**AVIS RELATIF À LA PROTECTION
CONTRE LES EVENTUELS EFFETS NOCIFS ET NUISANCES
PROVOQUÉS PAR LES RAYONNEMENTS NON IONISANTS
GÉNÉRÉS PAR DES ANTENNES ÉMETTRICES STATIONNAIRES**

Commune : HERSTAL - Exploitant : TELENET GROUP

Référence exploitant : LG2142B

Rapport n° 3171 / 2023

Figure 1 : Vue en plan des lieux de séjour et des points de contrôle

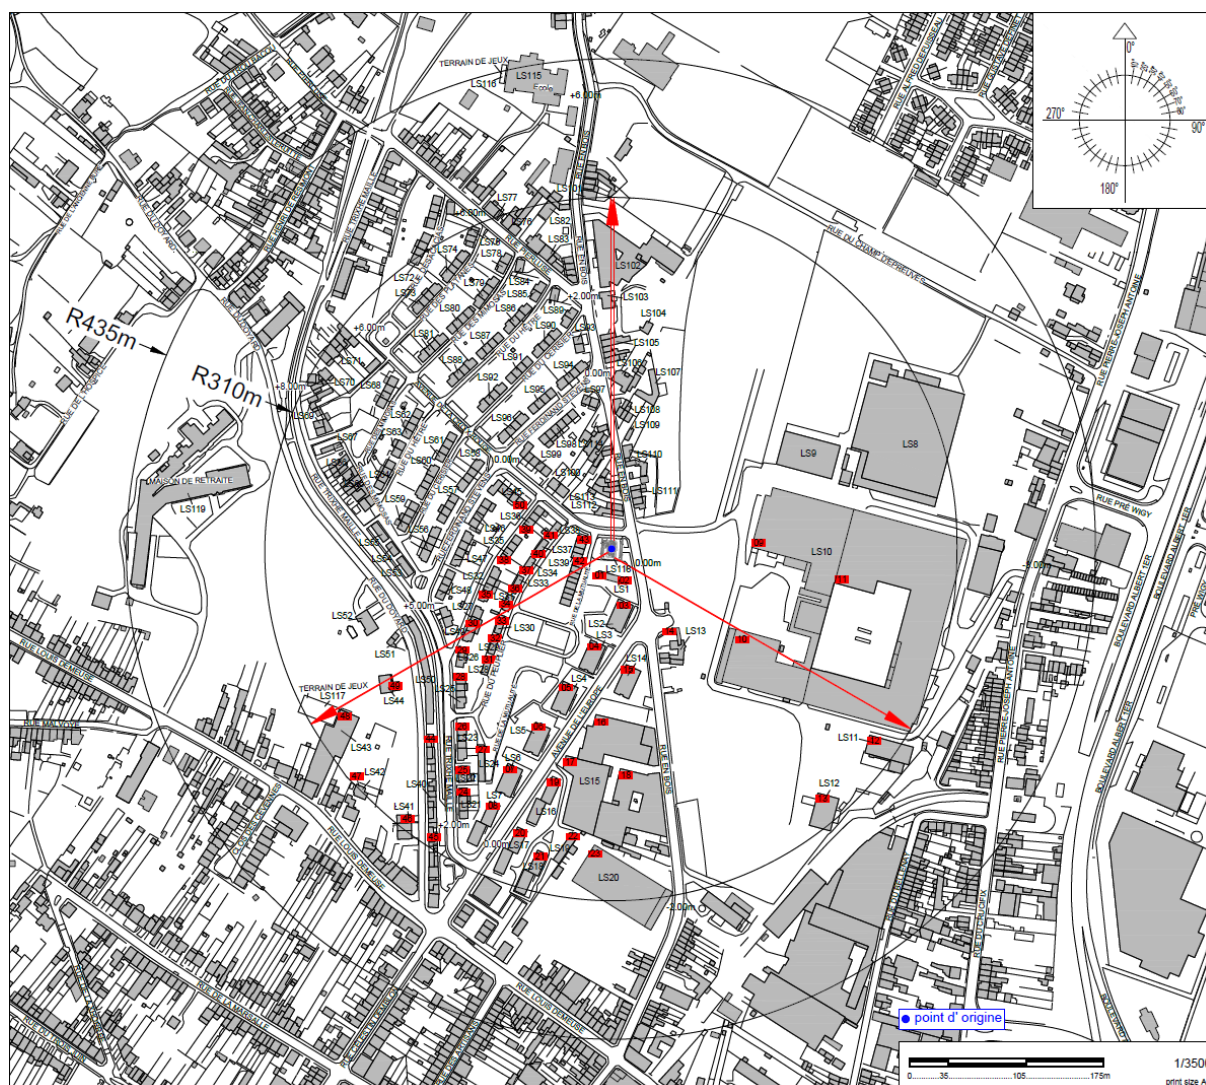
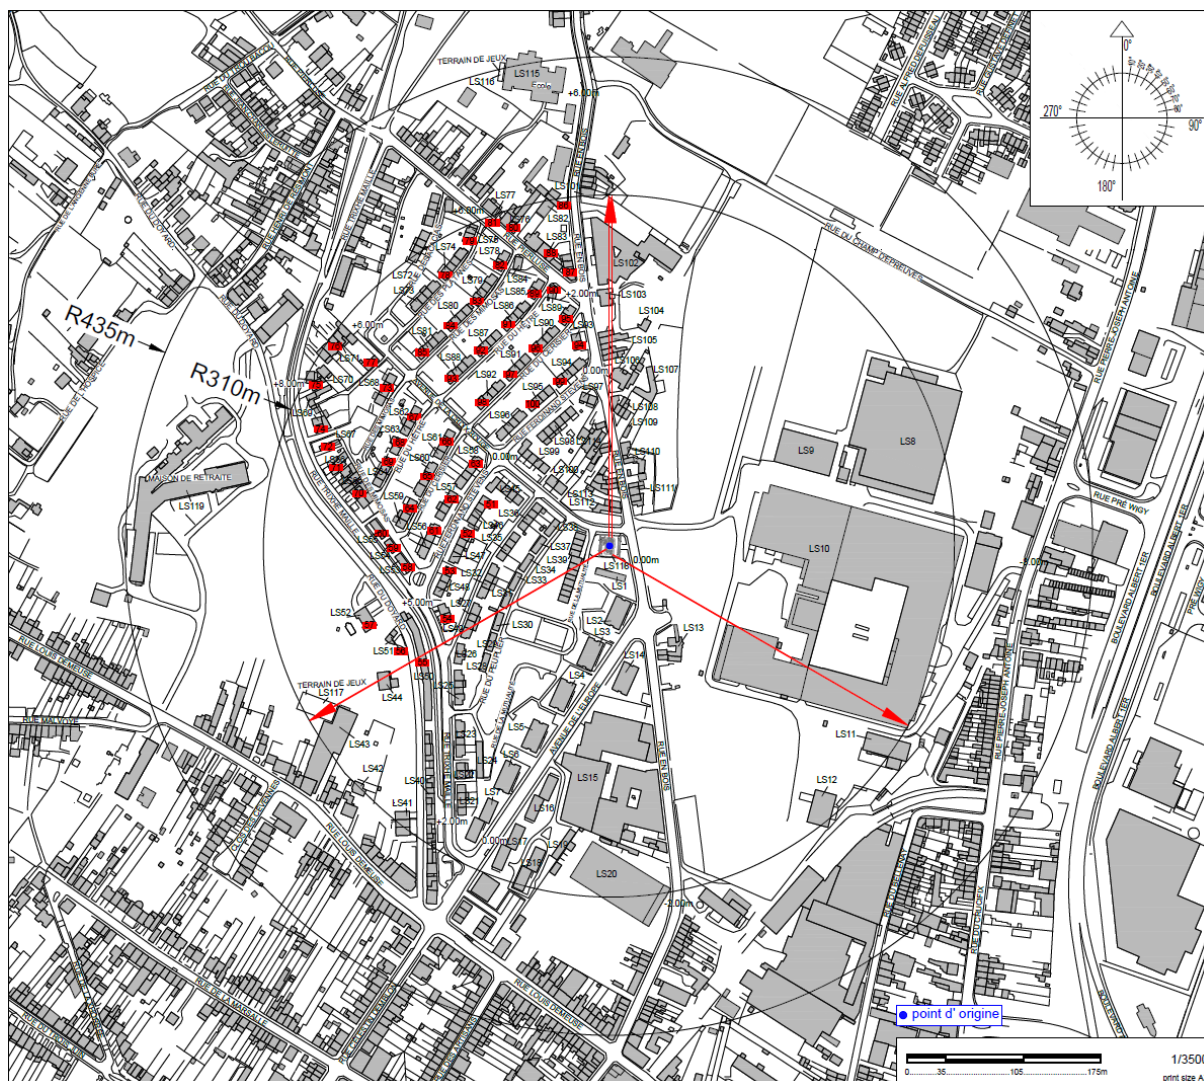
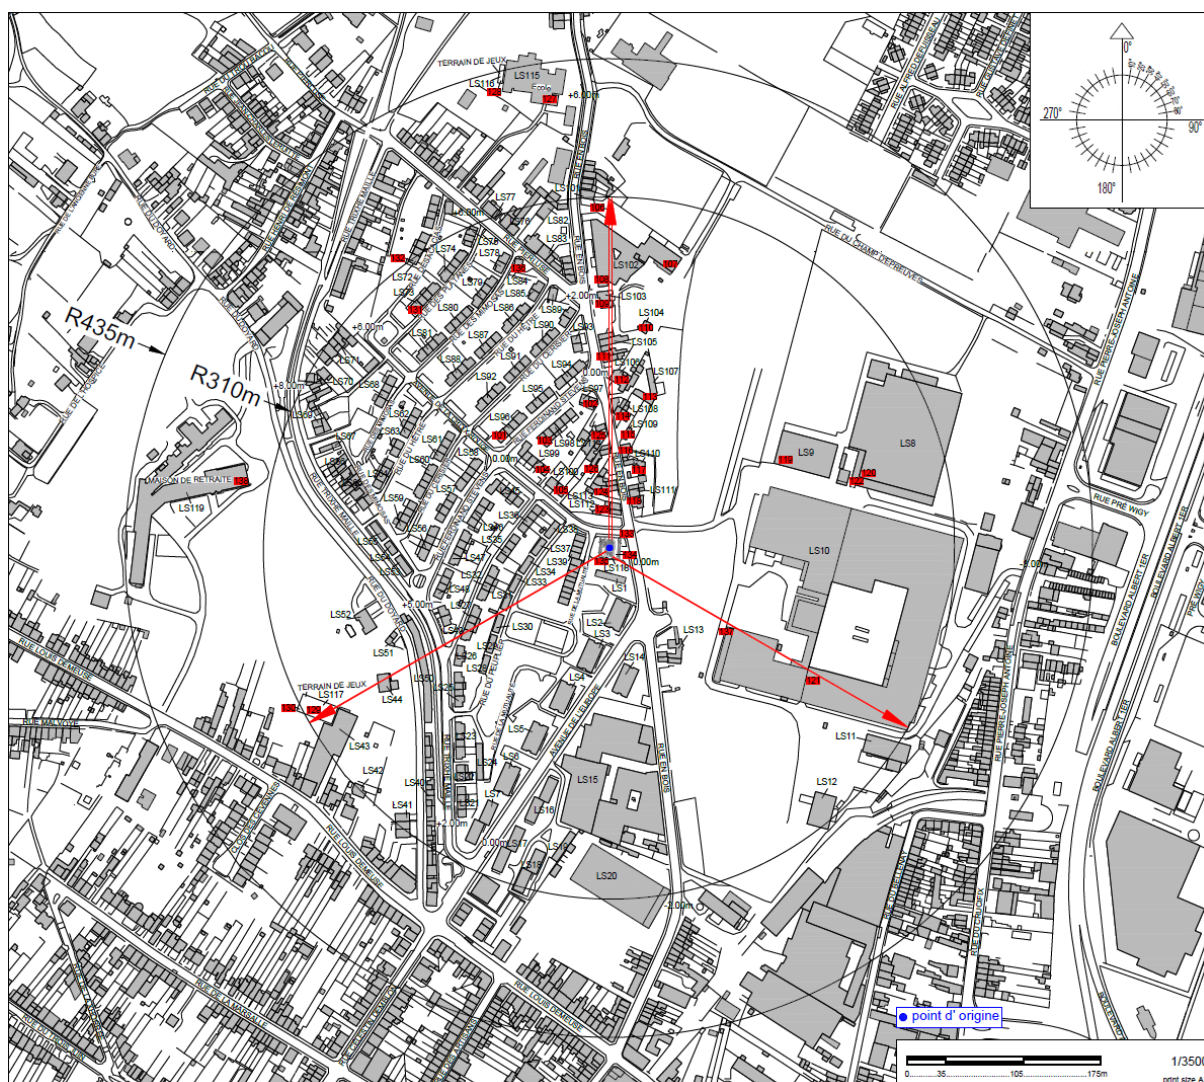
Les fréquences d'émission, la puissance rayonnée par chacune des antennes et leur gain permettent de déterminer le rayon de la zone à analyser. Tout dépassement de la limite par installation est exclu en dehors de cette zone. Le tableau 2 reprend les 35 LS² pour lesquels l'indice d'exposition est le plus élevé. Les différentes colonnes indiquent :

- le numéro du point de contrôle repris sur un des plans de la figure 1;
- le numéro du LS dans lequel se trouve le point de contrôle de la 1^{ère} colonne ;
- l'atténuation d'obstacle prise en compte pour le calcul de l'indice d'exposition dans le LS ;
- le résultat du calcul de l'indice d'exposition.

N° point de contrôle	LS	Atténuation (dB)	Indice d'exposition relatif à la limite par installation IE_i
14	LS13	3,0	0,980
125	LS114	3,0	0,970
135	LS118	3,0	0,938
116	LS110	3,0	0,907
115	LS109	3,0	0,844
38	LS35	3,0	0,760
34	LS31	3,0	0,742
33	LS30	3,0	0,700
114	LS108	3,0	0,675
36	LS33	3,0	0,667
35	LS32	3,0	0,660
32	LS29	3,0	0,570
102	LS97	3,0	0,537
4	LS3	3,0	0,525
137	LS10	3,0	0,483
30	LS27	3,0	0,480
39	LS36	3,0	0,474
104	LS99	3,0	0,450
103	LS98	3,0	0,446
31	LS28	3,0	0,431
3	LS2	3,0	0,428
113	LS107	3,0	0,410
37	LS34	3,0	0,398
50	LS45	3,0	0,383
112	LS106	3,0	0,382
10	LS10	3,0	0,366
134	LS118	3,0	0,357
123	LS112	3,0	0,346
124	LS113	3,0	0,334
105	LS100	3,0	0,334
99	LS94	3,0	0,333
52	LS47	3,0	0,318
29	LS26	3,0	0,313
15	LS14	3,0	0,301
100	LS95	3,0	0,299

En ce qui concerne les antennes de l'installation mentionnées dans le tableau 1, la distance maximale à laquelle la limite pourrait être atteinte, à l'extérieur, est égale à 149,5 m. S'il n'y a pas de LS à une distance inférieure, les antennes respectent forcément la limite d'immission.

Dans le cas des LS situés à l'intérieur des bâtiments, une atténuation d'obstacle est prise en compte et il en résulte que la distance maximale à laquelle la limite pourrait être atteinte se réduit à 105,8 m.

Figure 2 : Vue en plan des installations d'antennes dans un rayon de 300 mètres autour de l'installation faisant l'objet de la demande d'avis

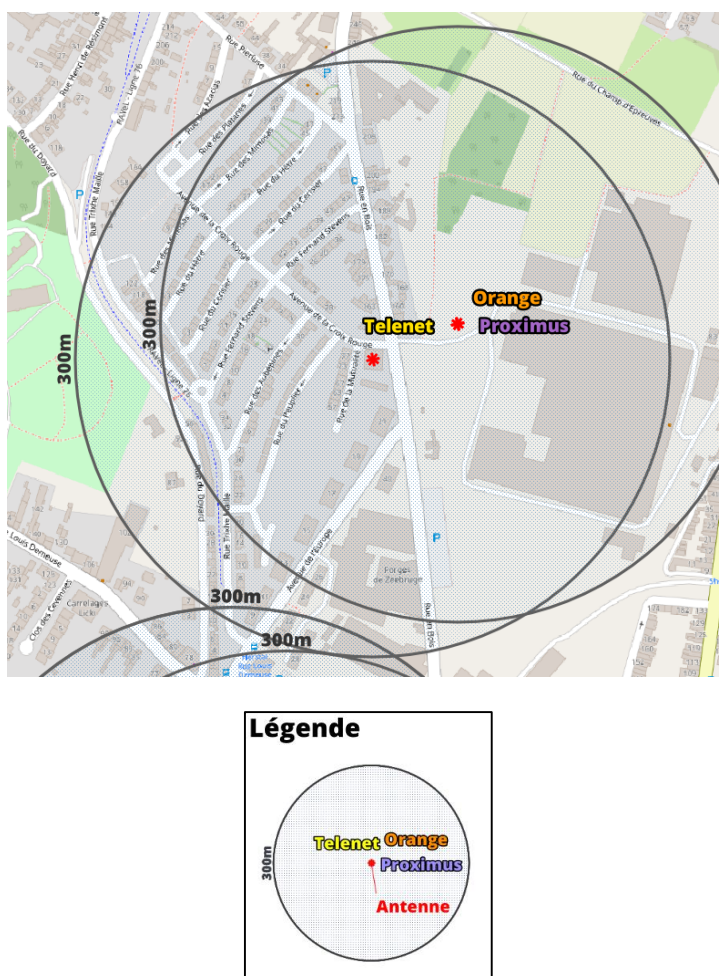
Le plan en projection verticale de la figure 2 indique la localisation des antennes actives éventuelles visées par le décret et situées dans un rayon de 300 mètres autour de l'installation référencée dans le paragraphe 2. Les données de localisation de ces antennes et les avis correspondant sont accessibles via le cadastre en ligne des antennes émettrices stationnaires⁶.

Compte tenu du nombre d'installations localisées dans la figure 2, il apparaît que l'intensité du rayonnement électromagnétique généré, dans les lieux de séjour situés à proximité de l'installation référencée dans le paragraphe 2, par l'ensemble des antennes émettrices stationnaires de l'ensemble des exploitants du même site d'antennes émettrices stationnaires respecte la limite fixée à l'article 4, § 2 du décret.
